Ostlänken – Korridorjusteringar

Herrbeta i Linköpings kommun och
Nyköpings resecentrum på bibanan
2017-11-21

Dokumenttitel: PM Ostlänken – Korridorjusteringar

Dokumentdatum: 2017-11-21

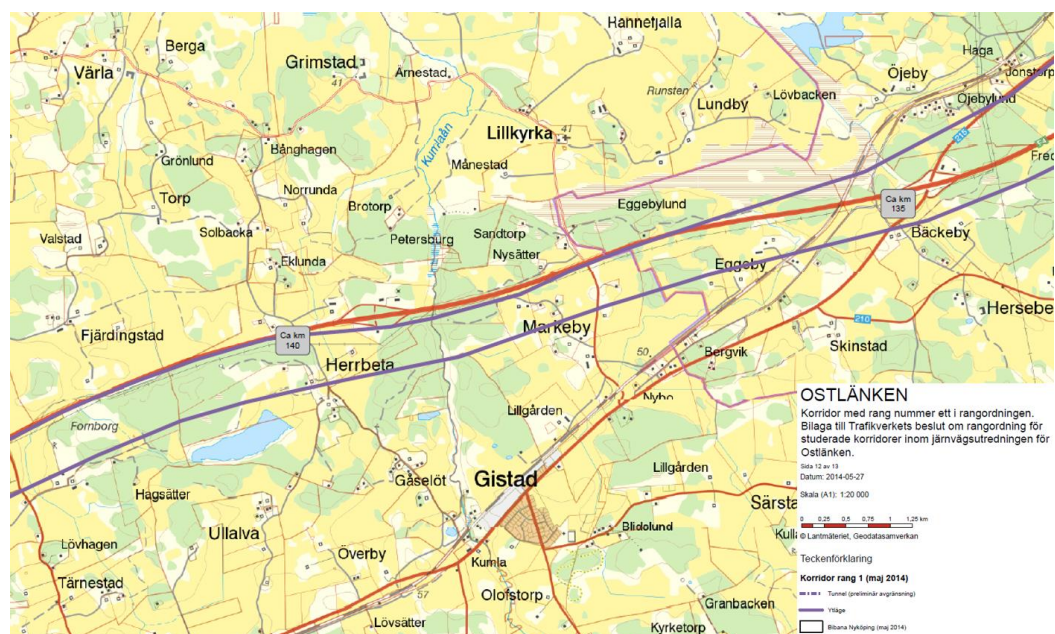
Förordad korridor inför tillåtlighetsprövningen passerar E4:an vid trafikplats Herrbeta på ett visst avstånd från vägområdet men ligger på ömse sidor av trafikplatsen dikt an E4:ans vägområde (se figur nedan).

Av JU 2009-2010 framgår att en viss justering av trafikplatsen kan komma att erfordras för Ostlänkens utbyggnad. I samband med fördjupade spårinjestudier har framkommit att korridoren behöver utökas så att den även förbi trafikplats Herrbeta placeras dikt an E4:ans vägområde.

Vid passagen av Herrbeta trafikplats föreslås korridoren utökas enligt redovisning i bilaga 1. En förläggning av järnvägen inom den utökade korridoren innebär att en justering av trafikplatsen erfordras.
